MEMORANDO-DRCL-SEEIA-028-1005-2023

ASUNTO: REMISIÓN DE INFORME DE INSPECCIÓN Y EVALUACIÓN

INFORME TÉCNICO DE INSPECCIÓN No. 025-2023

INFORME TÉCNICO DE EVALUACIÓN DE
ESTUDIO DE IMPACTO AMBIENTAL

Foto 9. Área del intercambiador Autopista Panamá-Colón –Ave. Boyd Roosevelt

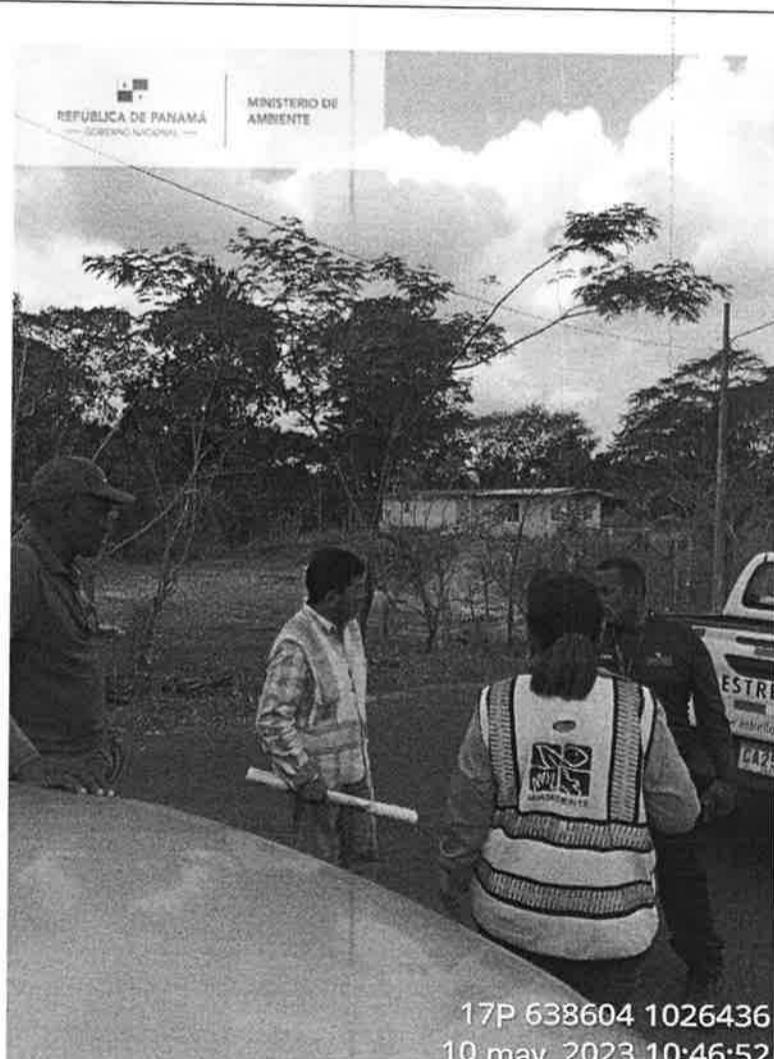
- Se verificó el área del intercambiador Autopista Panamá-Colón –Ave. Boyd Roosevelt con las coordenadas 638604 1026436. En este punto se visualizaron las dos viviendas que serán afectadas por el proyecto y los dos (2) puntos propuestas para las voladuras y la construcción del puente muy cercanas a la autopista Panamá – Colón.

Foto 9. Área del intercambiador Autopista Panamá-Colón –Ave. Boyd Roosevelt. Nótese una de las viviendas que será afectada por el proyecto.

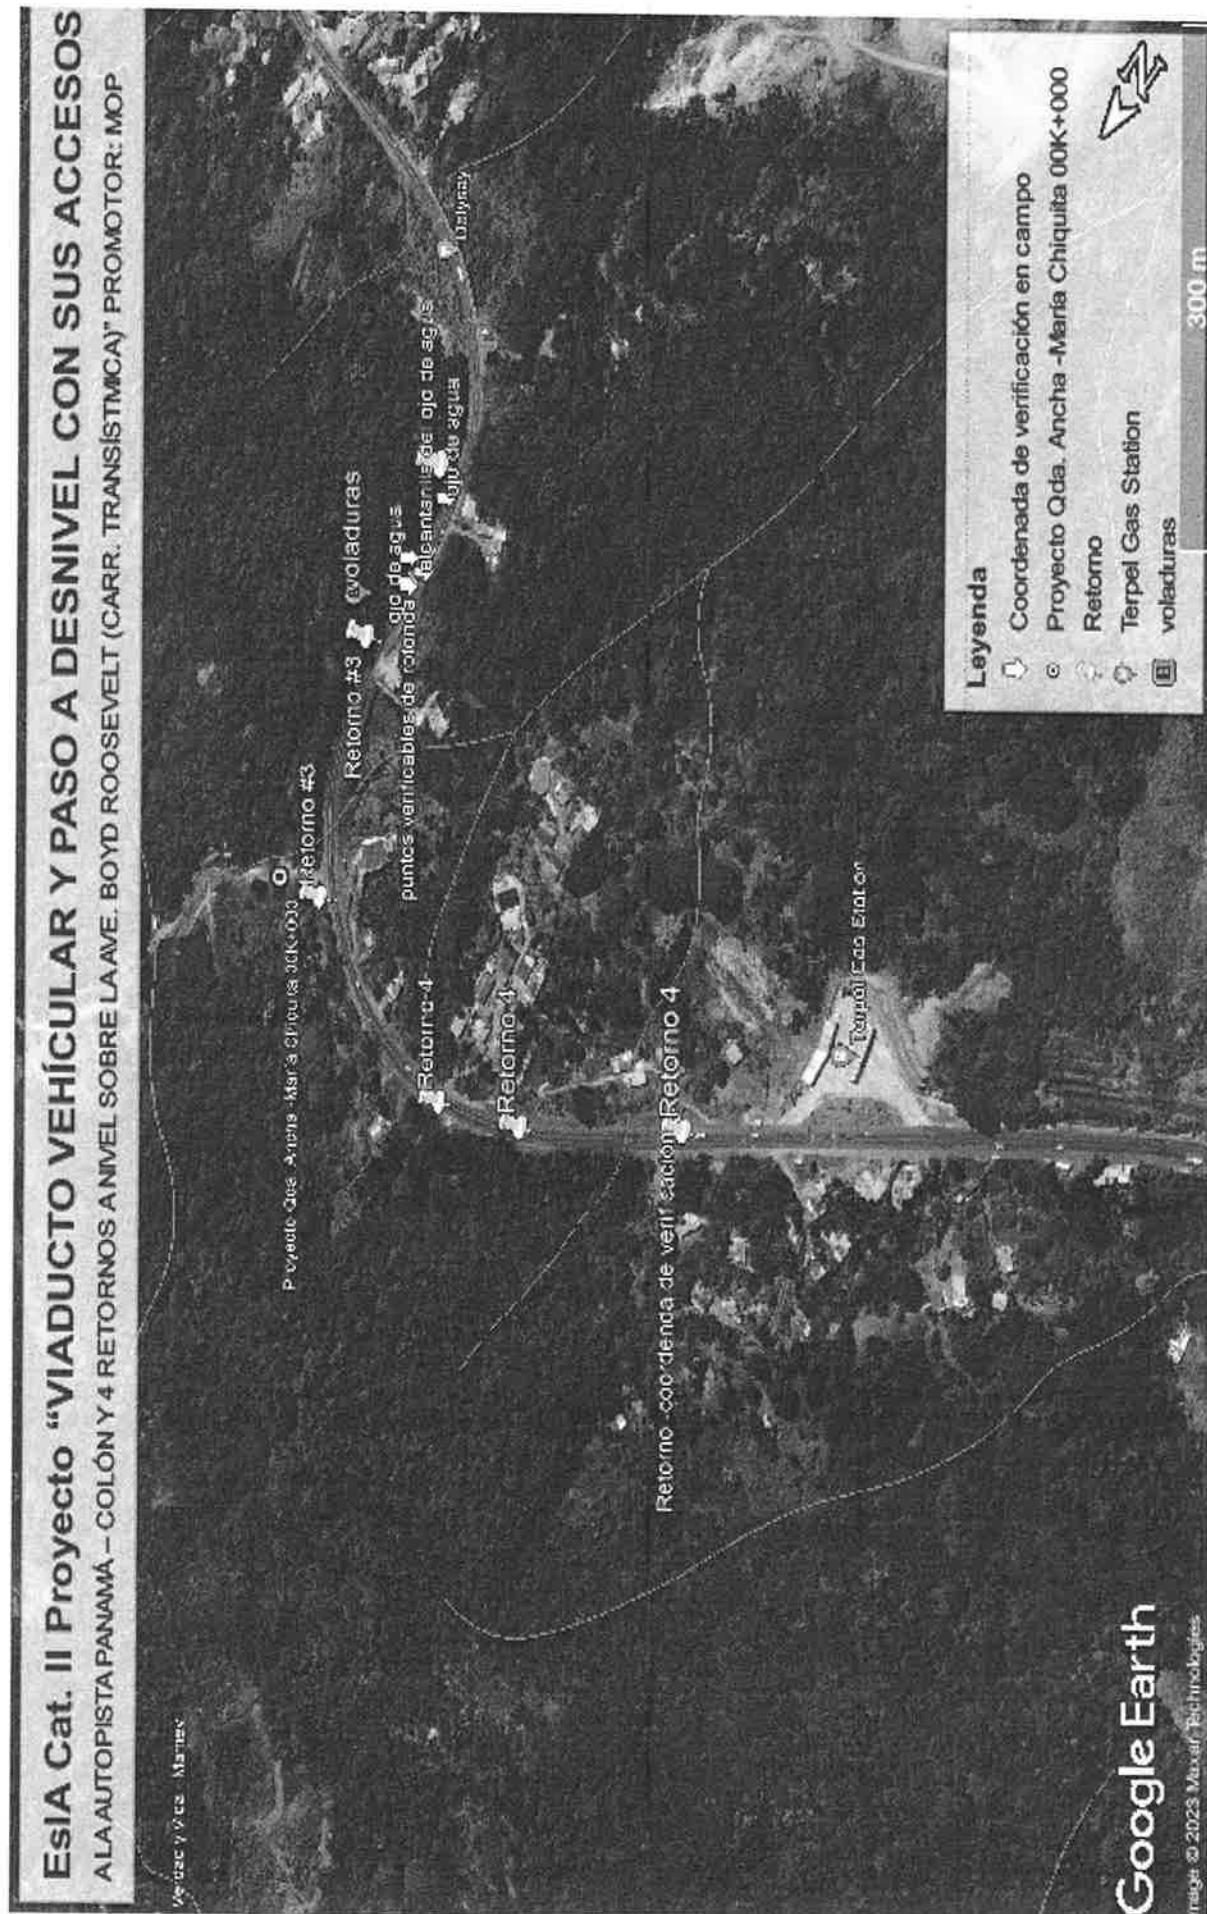
- Se verificó el área del intercambiador Autopista Panamá-Colón –Ave. Boyd Roosevelt con las coordenadas 638604 1026436. En este punto se visualizaron las dos viviendas que serán afectadas por el proyecto y los dos puntos donde se realizarán las voladuras.
- Fue verificado el conocimiento del proyecto con moradores de las viviendas más cercanas específicamente la que se ubica cerca del retorno #3 del proyecto.
